# Projet de stockage Cigéo – Examen du Dossier d’Options de Sûreté

RAPPORT IRSN N° 2017-00013

TOME 1

Réunion des Groupes permanents d’experts pour les déchets  
et pour les laboratoires et les usines des 18-19 mai 2017

Figure 52 : Modèles de surrection tectonique de 2008 (gauche) dit « maximaliste » et de 2011 (droite) dit « réaliste » [53]

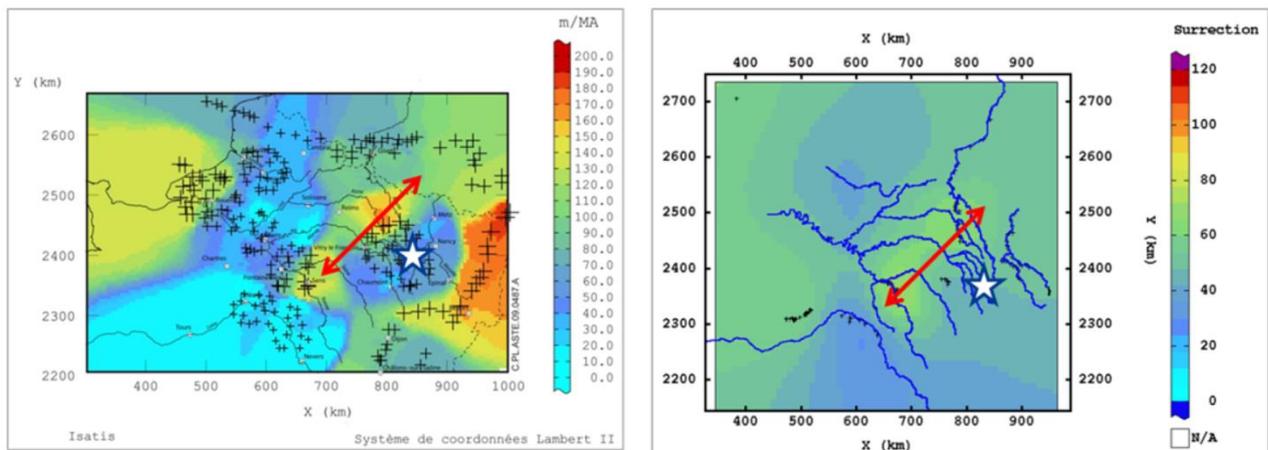
Dans le DOS [53], l'Andra présente une nouvelle carte des taux de surrection quaternaires, établie en 2008 et dite « *maximaliste* » (cf. Figure 52), ceux-ci étant directement transposés des taux d'incision évalués à partir d'une compilation des nombreuses données acquises jusqu'en 2008 sur les relations géométriques des terrasses alluviales [67]. Les taux obtenus sont de l'ordre de 80 m/Ma sur le secteur de MHM et jusqu'à des valeurs très élevées, dépassant les 180 m/Ma à 90 km au NNW. Ce scénario d'évolution géomorphologique « *maximaliste* » est considéré par l'Andra au stade du DOS comme enveloppe de l'évolution probable du secteur étudié.

En complément, l'Andra [68] retient une carte de surrection « *réaliste* » (ou « *phénoménologique* » [88]), réalisée en 2011, basée sur une méthodologie différenciant le taux d'incision des vallées et le taux de surrection tectonique (cf. Figure 52). La carte d'incision est corrigée des influences de l'eustatisme et de l'impact des captures de rivières<sup>23</sup> pour obtenir une carte dont les valeurs sont sensiblement revues à la baisse. Cette dernière, de l'ordre de 30 m/Ma sur le secteur de MHM et de 40 m/Ma au NNW, « *tient compte de l'existence d'une composante ancienne du mouvement de surrection des massifs périphériques du bassin de Paris [...] en prenant l'hypothèse minimaliste d'extrapoler les taux estimés dans le bassin jusque sur ces massifs* ». Des valeurs moyennes de surrection sont obtenues pour chaque rivière, puis ensuite extrapolées à l'ensemble du système. De nouvelles données acquises sur le bassin de l'Aube permettent de corréliser les bassins de la Marne et de la Seine et de dessiner un axe NE-SW de surrection au NW du site.

Figure 53 : Schéma de la zone endommagée initiale créée par l'excavation dans les unités argileuse (UA) et silto-carbonatée (USC) du Callovo-Oxfordien [40]

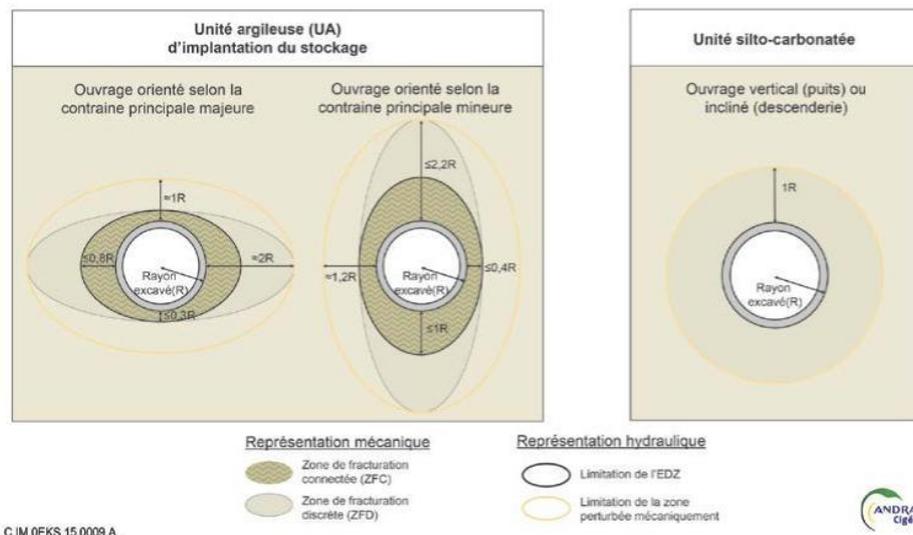
L'Andra indique que les travaux menés au Laboratoire souterrain sur des ouvrages de 10 cm à 8 m de diamètre excavé ont permis de bien caractériser la zone endommagée initiale et que celle-ci montre une structure générale similaire pour tous les types et dimensions d'ouvrages avec une extension proportionnelle au rayon excavé (R) (cf. Figure 53).

- dans l'**USC**, peu d'endommagement est observé suite au creusement des ouvrages en raison d'une résistance suffisante des argilites. La perméabilité à l'eau atteint  $10^{-11}$  m/s en paroi et décroît à  $10^{-13}$  m/s dans les deux premiers mètres de la roche (cf. Figure 53, partie droite) ;
- dans l'**UA** en revanche, un endommagement initial important localisé autour des ouvrages, qui s'organise en deux zones (cf. Figure 53, partie gauche) est observé :
  - à proximité du parement, un réseau tridimensionnel et dense de fractures connectées dont les ouvertures peuvent atteindre plusieurs millimètres en paroi et que l'Andra appelle « Zone Fracturée Connectée » (**ZFC**) ;
  - au-delà de la **ZFC**, une zone de fracturation « discrète » (**ZFd**) où ne subsistent que des extrémités de fractures, non connectées entre elles, et présentant des ouvertures inférieures au millimètre.
